## Referat

### Helhedsplanudvalget møde 41

**Afholdt den: 06. juni 2017 kl. 17.00-20.00 i ejendomskontoret, Galgebakken.**

# **GALGEBAKKEN**

Placering af aggregat  
i entré boligtype C

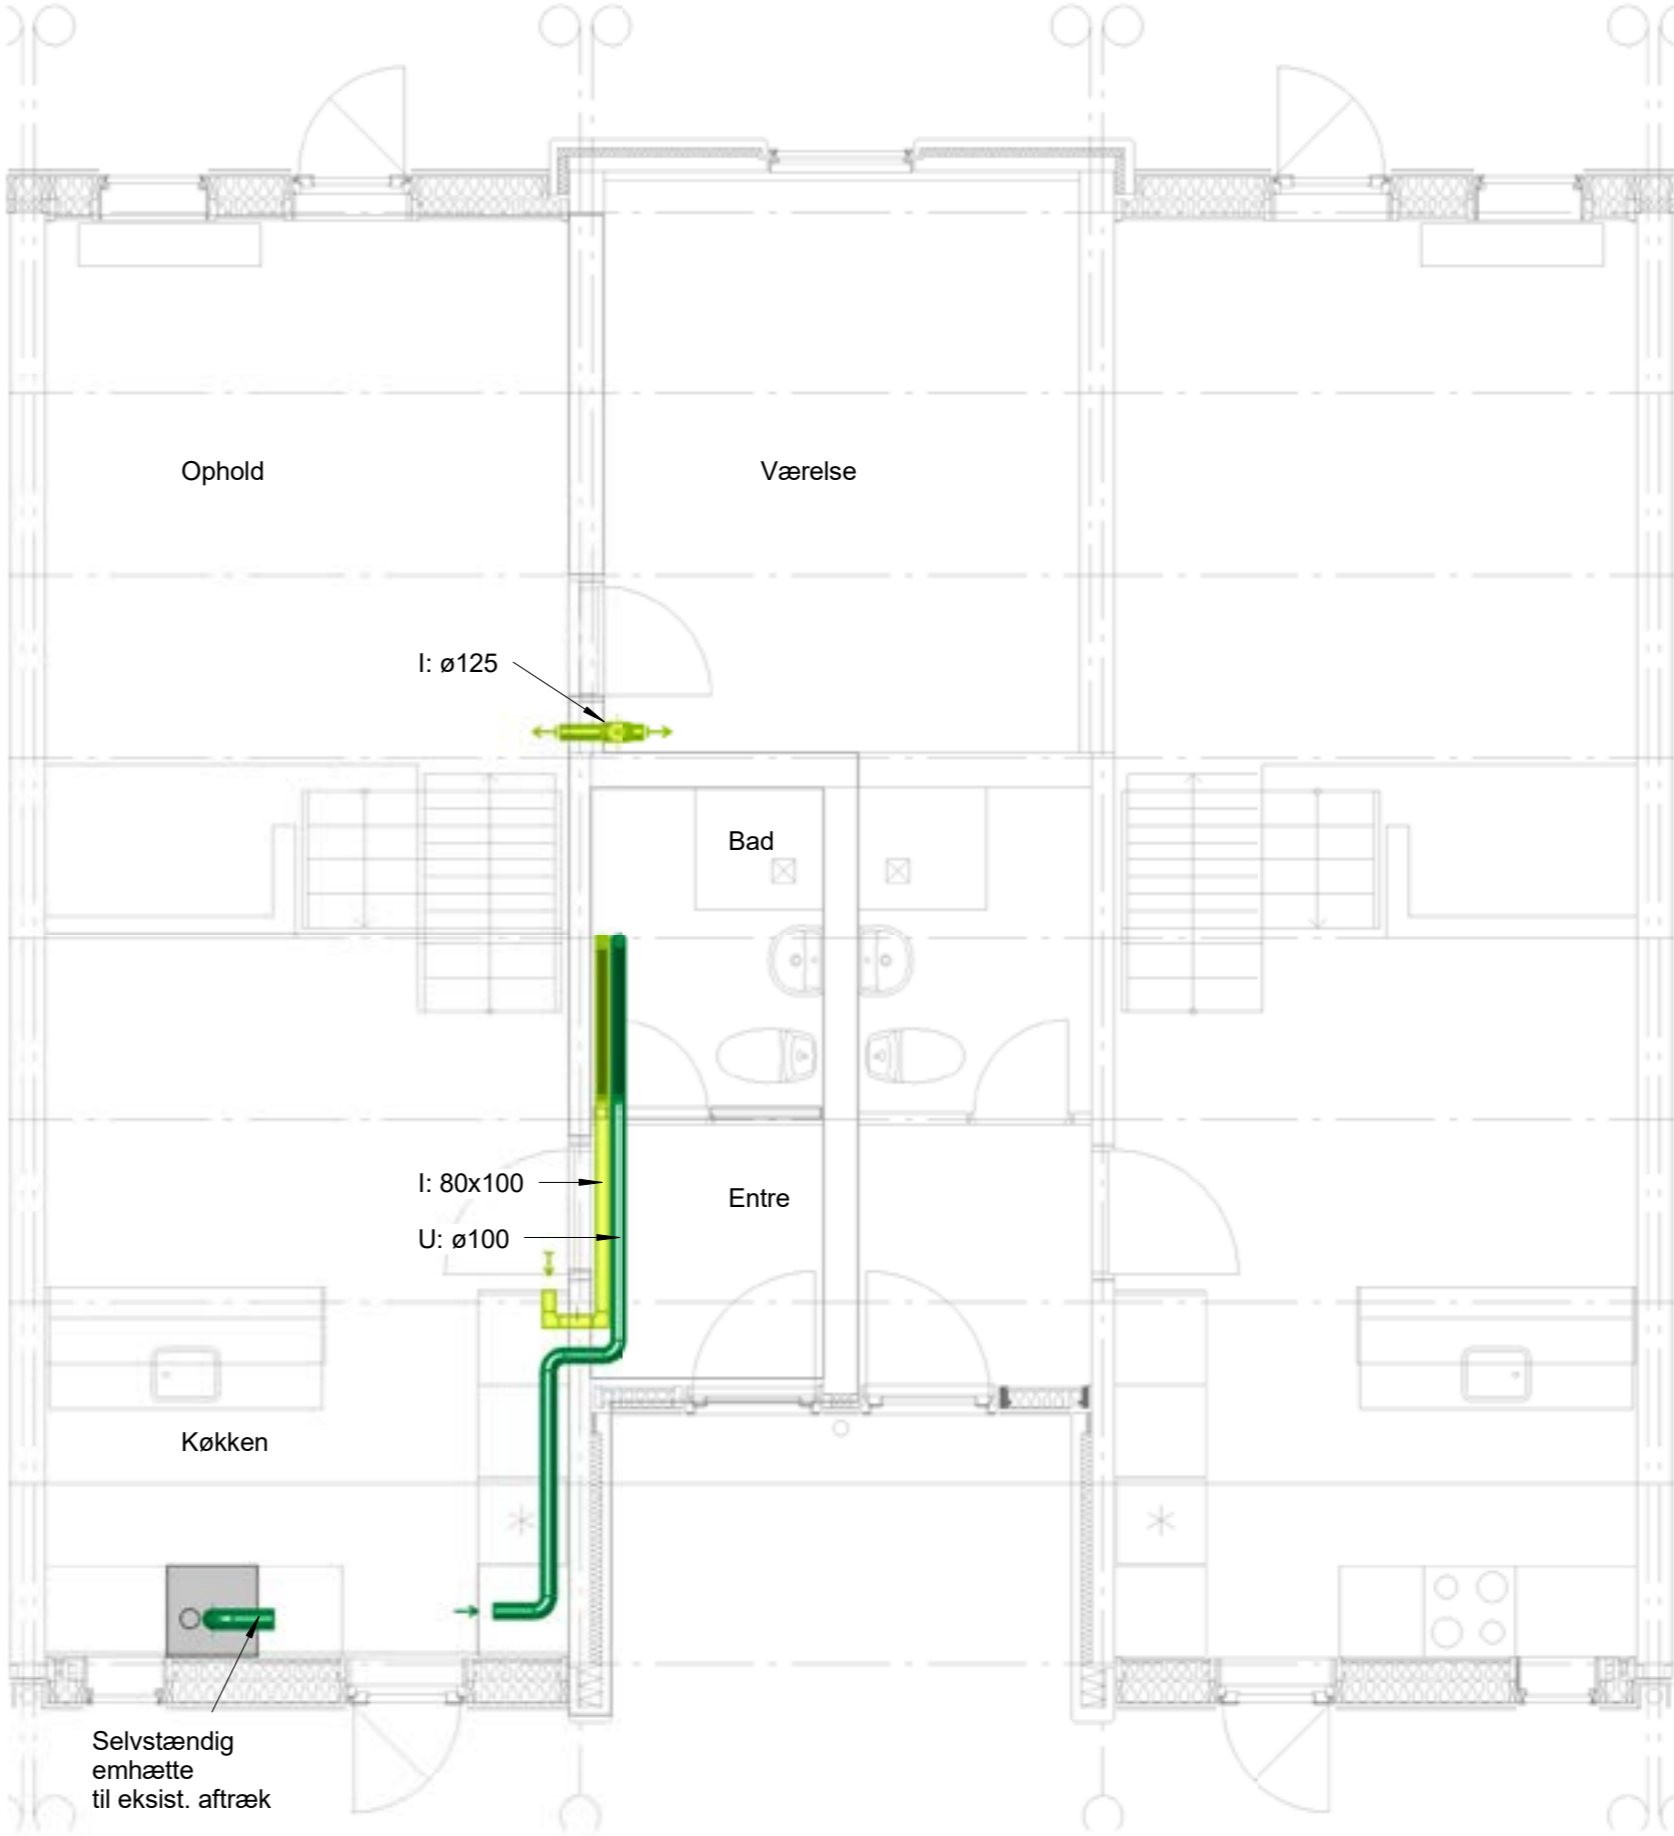
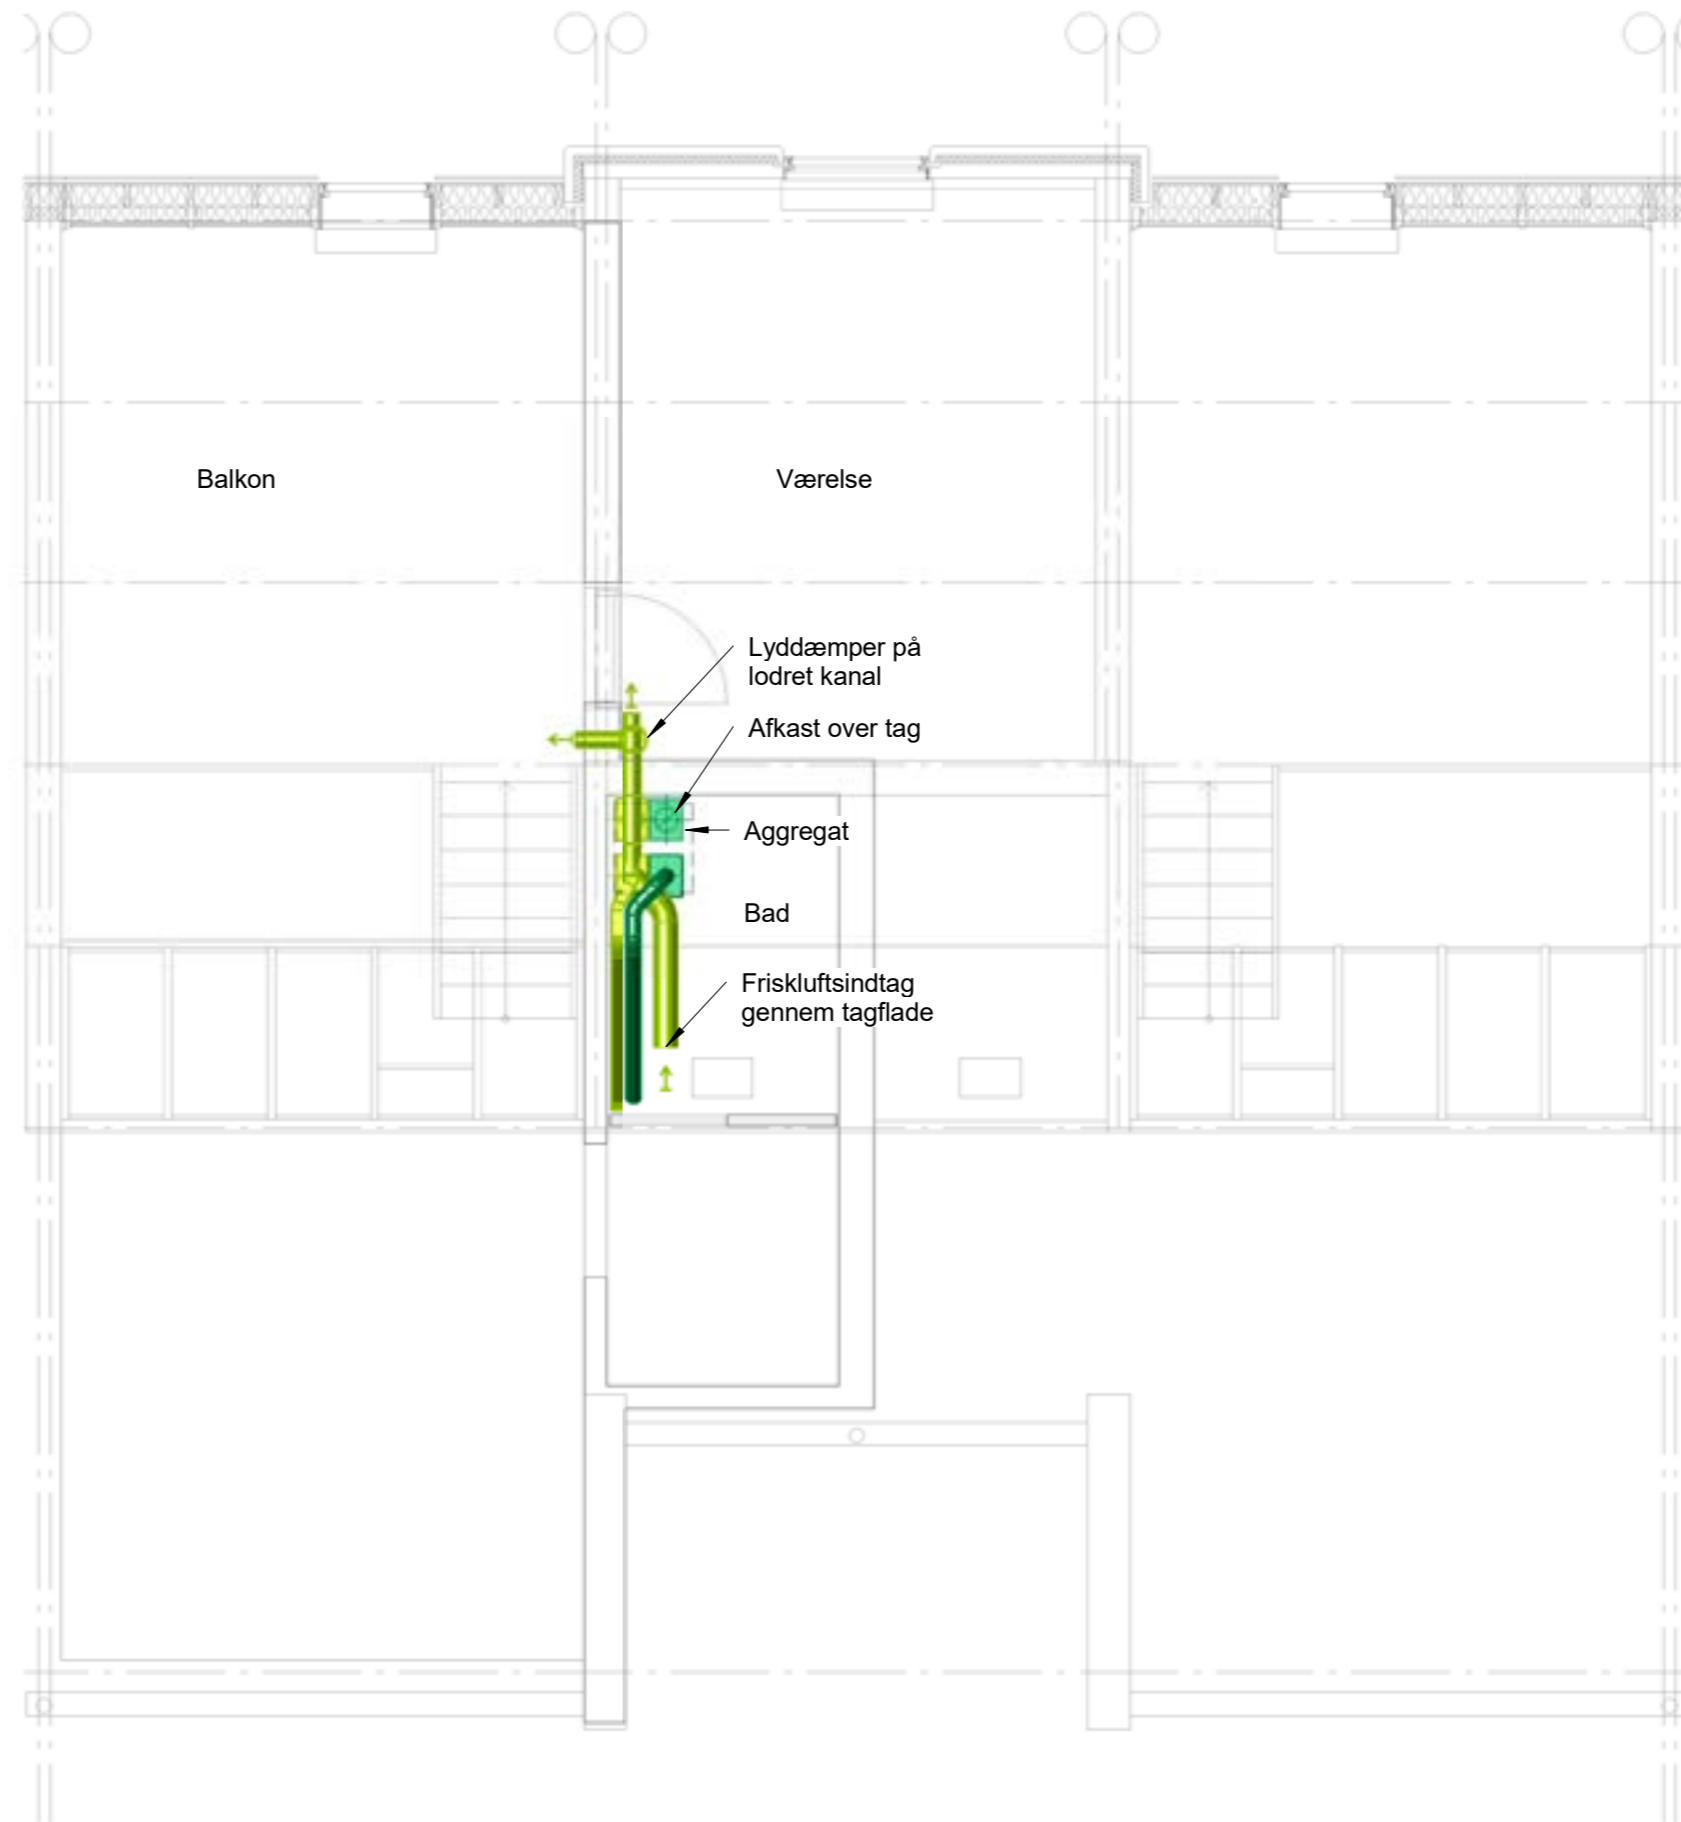
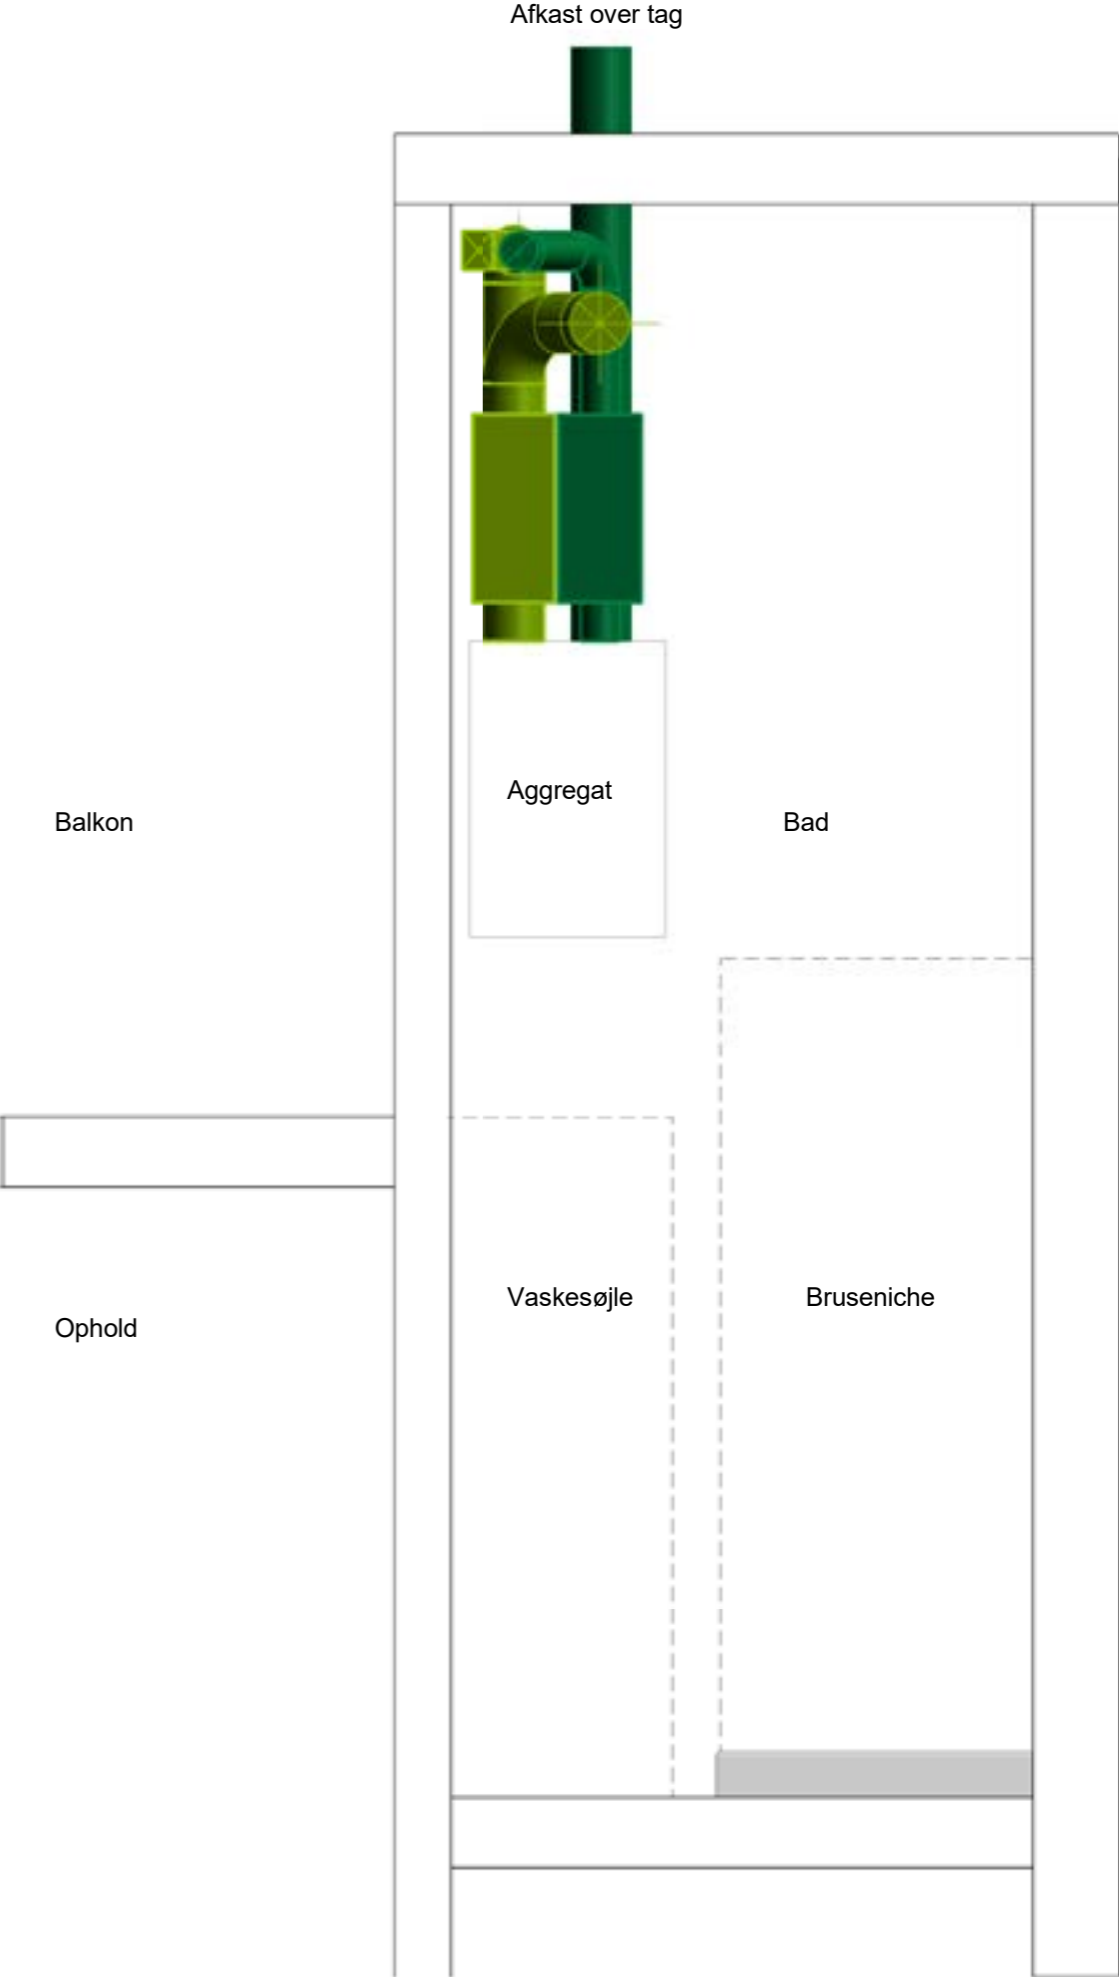
I eksisterende C4-bolig opsættes rørkasse/inddækning for visning af hvor alternativ aggregatplacering er mulig i henholdsvis badeværelse og entre og hvor meget det vil fylde. I eksisterende prøvebolig skilles emhætte fra anlæg og der opsættes selvstændig emhætte

Type C er nu den eneste med valgmulighed, enten i kosteskab eller entre.

I Type B og C kræves dispensation ved placering i entre af kommunen iht. tegninger der blev vist på mødet.
